(前回の質問 2-1 に関する再質問 2-1 について)

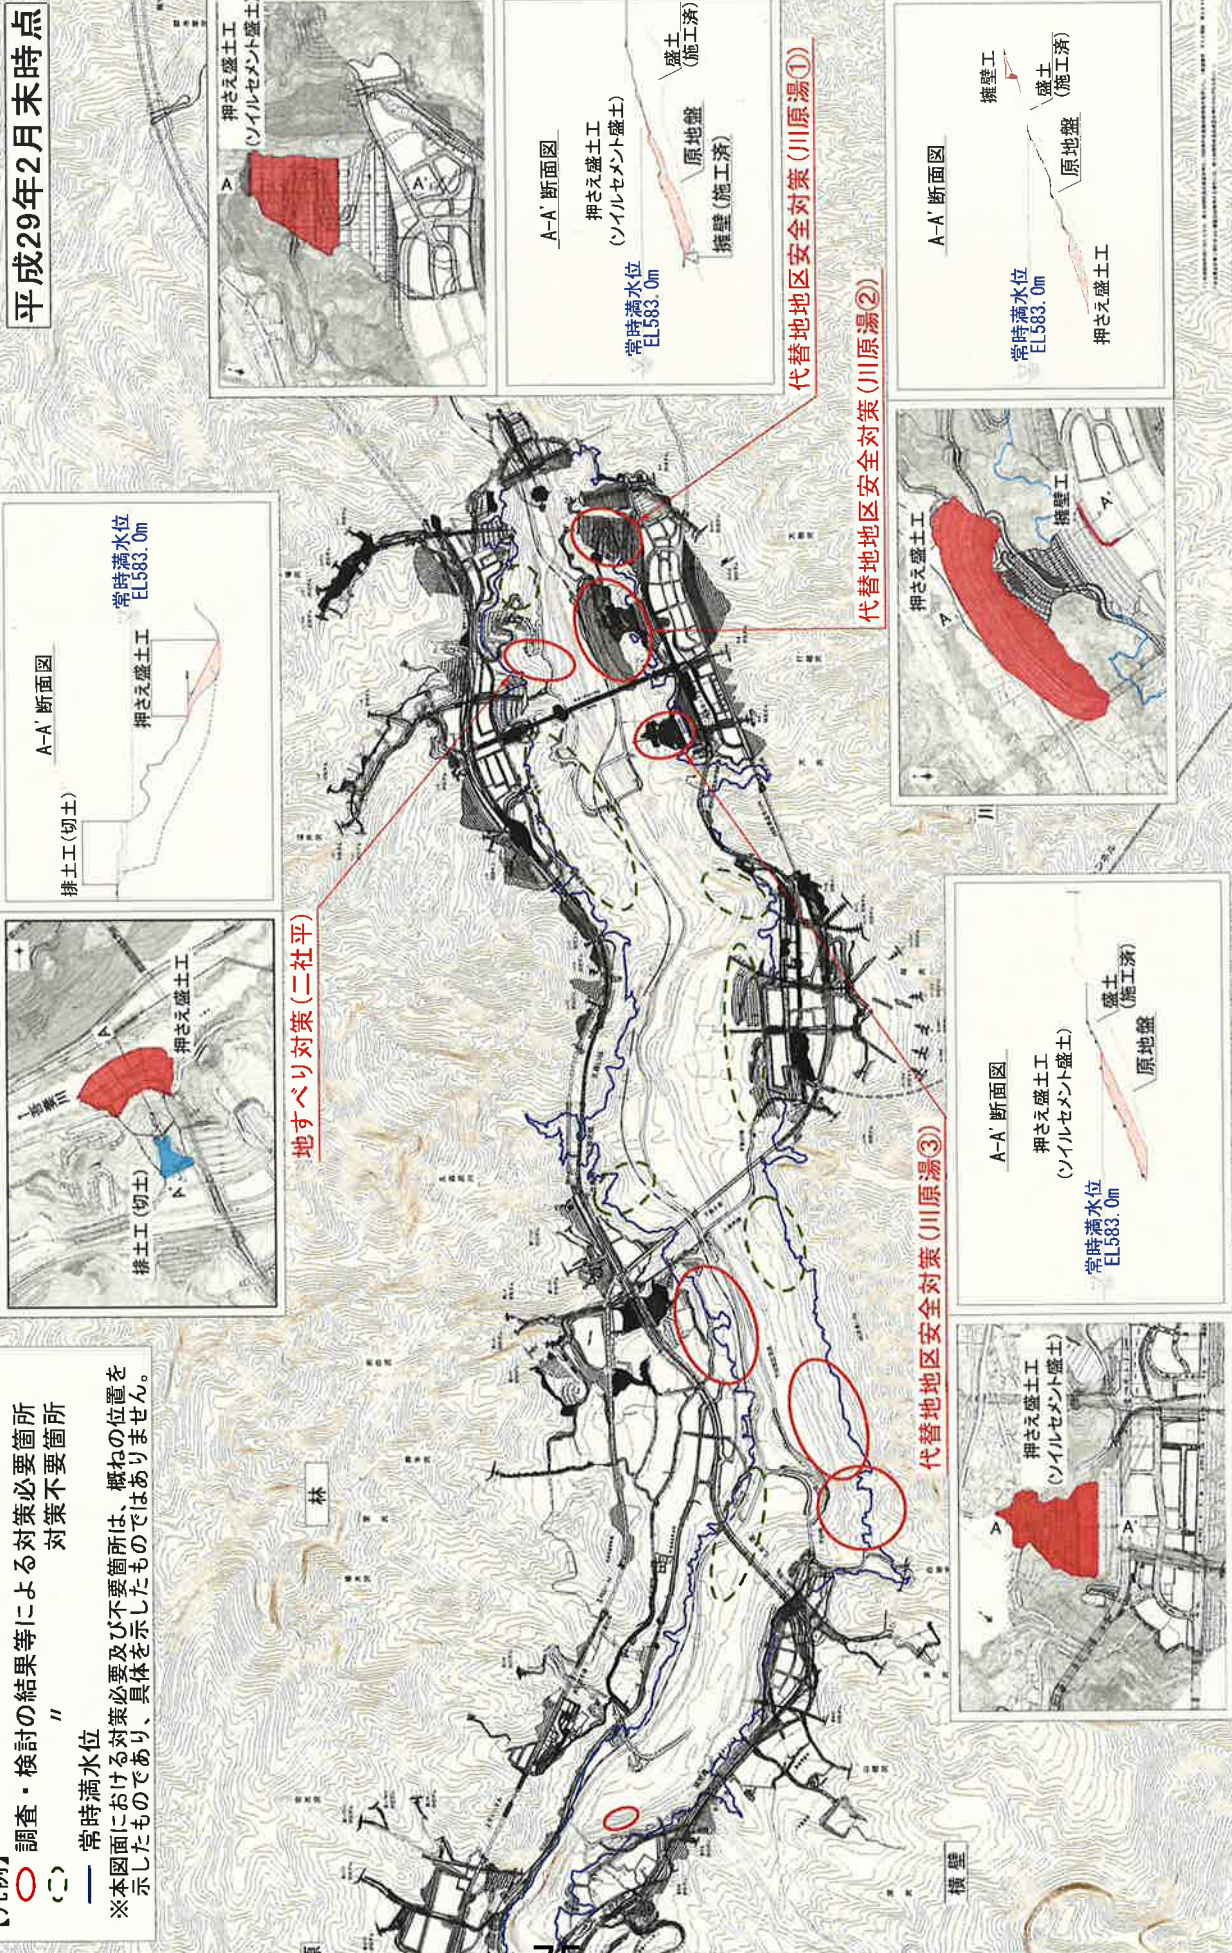
① について :

- H26 ハツ場ダム貯水池周辺地盤性状検討業務の内容を踏まえ、3 月上旬にハツ場ダム工事事務所にて決定し、H29.3.9 の長野原町議会で説明した資料を添付します。
